**AVIS RELATIF À LA PROTECTION
CONTRE LES EVENTUELS EFFETS NOCIFS ET NUISANCES
PROVOQUÉS PAR LES RAYONNEMENTS NON IONISANTS
GÉNÉRÉS PAR DES ANTENNES ÉMETTRICES STATIONNAIRES**

Commune : SERAING - Exploitant : PROXIMUS

Référence exploitant : 41BST_01

Rapport n° 3568 / 2023

Figure 1 : Vue en plan des lieux de séjour et des points de contrôle

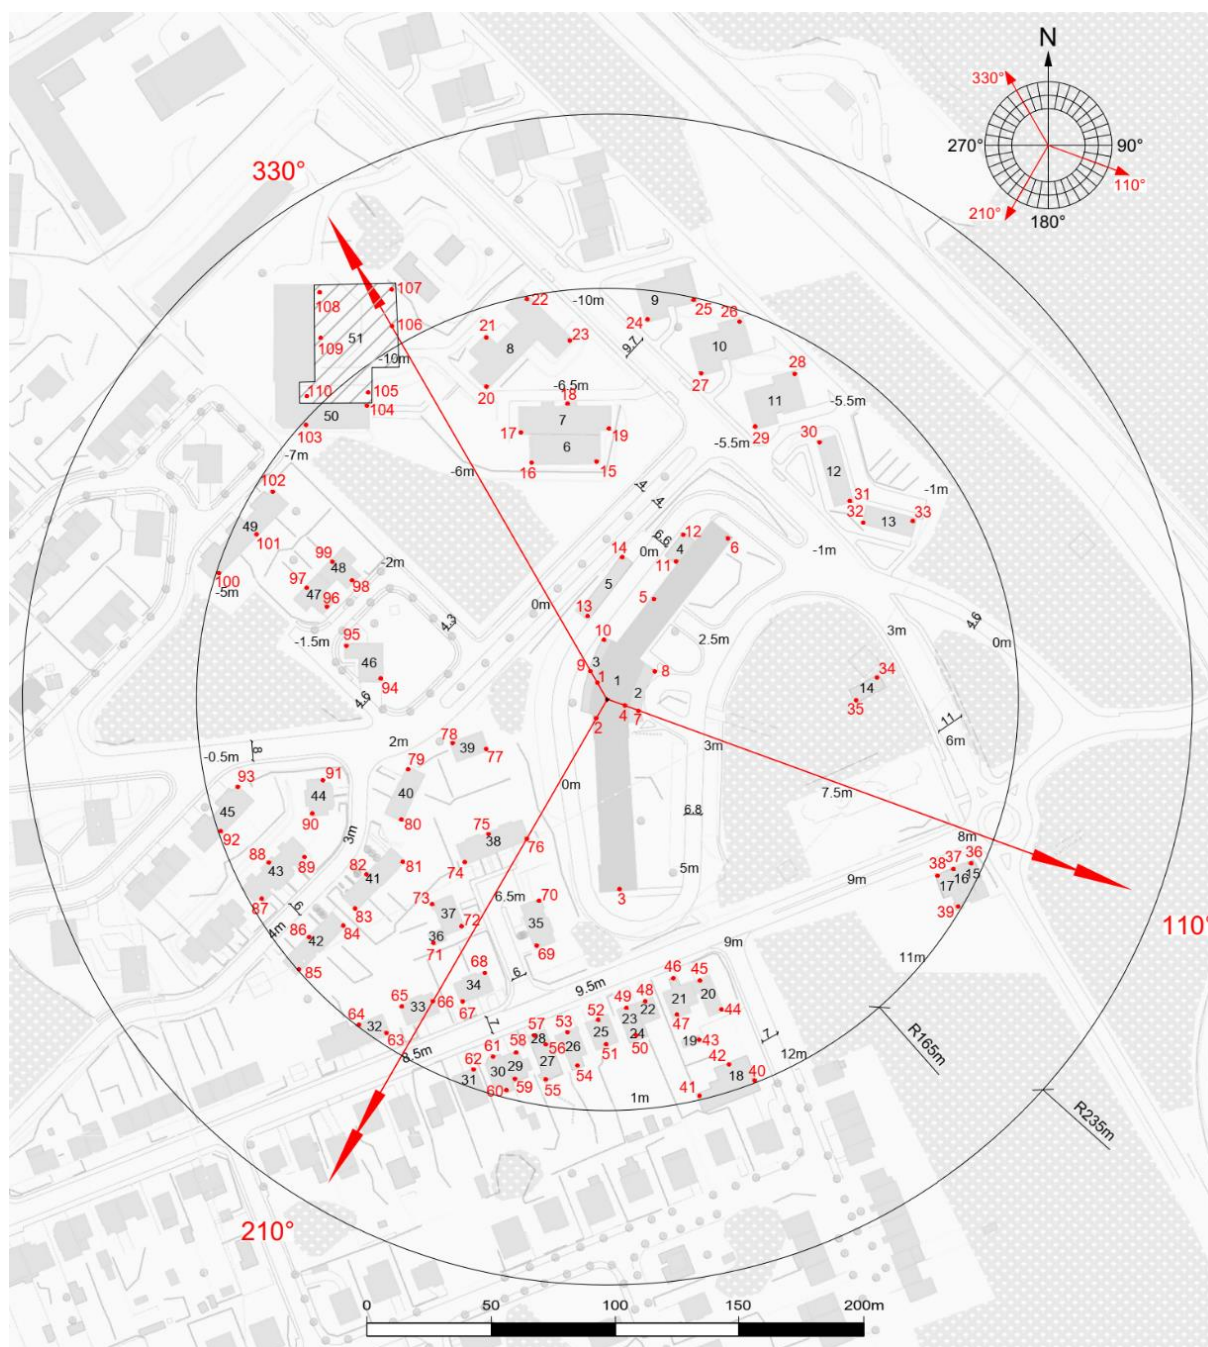
N° point de contrôle	LS	Atténuation (dB)	Indice d'exposition relatif à la limite par installation IE_i
75	LS38	3,0	0,417
70	LS35	3,0	0,387
76	LS38	3,0	0,366
74	LS38	3,0	0,365
72	LS37	3,0	0,277
69	LS35	3,0	0,268
73	LS37	3,0	0,252
68	LS34	3,0	0,230
71	LS36	3,0	0,218
105	LS51	0,0	0,202
106	LS51	0,0	0,200
81	LS41	3,0	0,194
67	LS34	3,0	0,187
107	LS51	0,0	0,177
66	LS33	3,0	0,174
110	LS51	0,0	0,171
109	LS51	0,0	0,170
35	LS14	3,0	0,163
80	LS40	3,0	0,159
108	LS51	0,0	0,154
65	LS33	3,0	0,152
34	LS14	3,0	0,147
57	LS28	3,0	0,144
82	LS41	3,0	0,144
38	LS17	3,0	0,141
37	LS16	3,0	0,137
83	LS41	3,0	0,136
61	LS30	3,0	0,136
58	LS29	3,0	0,135
53	LS26	3,0	0,133
56	LS27	3,0	0,132
36	LS15	3,0	0,130
63	LS32	3,0	0,130
62	LS31	3,0	0,127
52	LS25	3,0	0,127

En ce qui concerne les antennes de l'installation mentionnées dans le tableau 1, la distance maximale à laquelle la limite pourrait être atteinte, à l'extérieur, est égale à 83,8 m. S'il n'y a pas de LS à une distance inférieure, les antennes respectent forcément la limite d'immission.

Dans le cas des LS situés à l'intérieur des bâtiments, une atténuation d'obstacle est prise en compte et il en résulte que la distance maximale à laquelle la limite pourrait être atteinte se réduit à 59,3 m.

Figure 2 : Vue en plan des installations d'antennes dans un rayon de 300 mètres autour de l'installation faisant l'objet de la demande d'avis

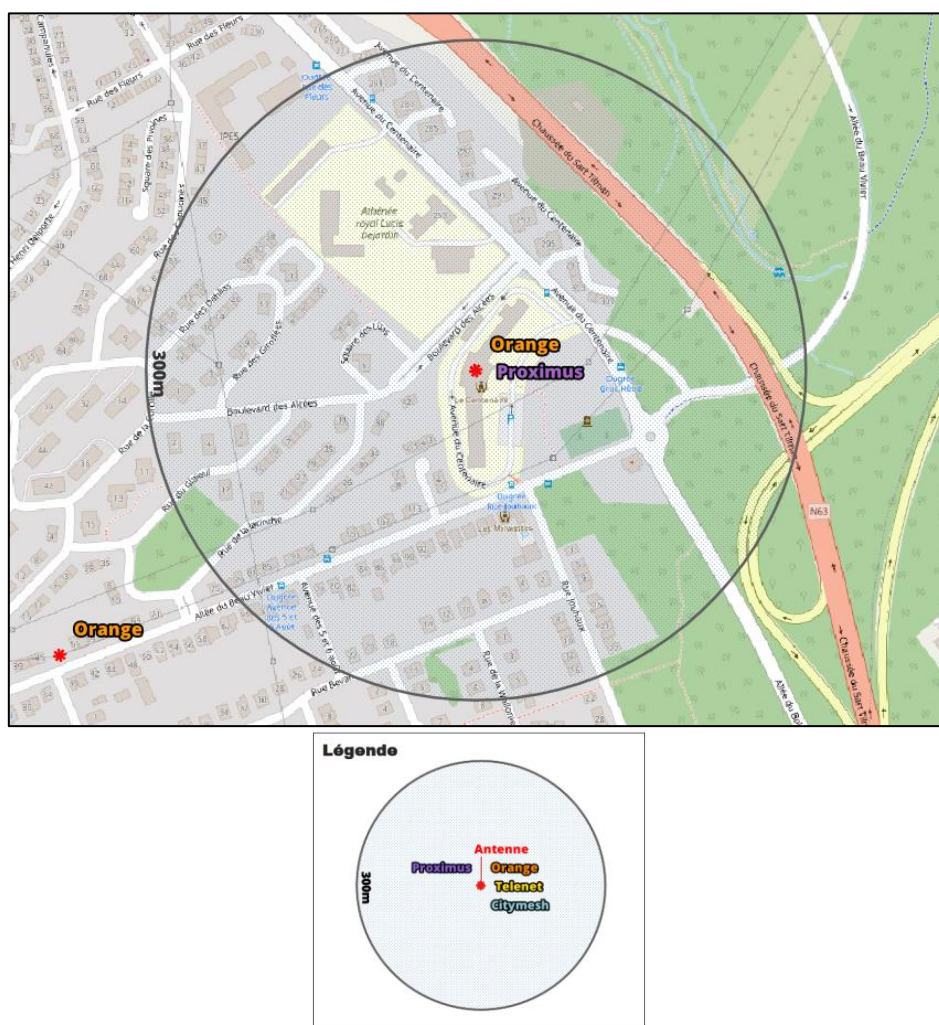
Compte tenu du nombre d'installations localisées dans la figure 2, il apparaît que l'intensité du rayonnement électromagnétique généré, dans les lieux de séjour situés à proximité de l'installation référencée dans le paragraphe 2, par l'ensemble des antennes émettrices stationnaires de l'ensemble des exploitants du même site d'antennes émettrices stationnaires respecte la limite fixée à l'article 4, § 2 du décret.
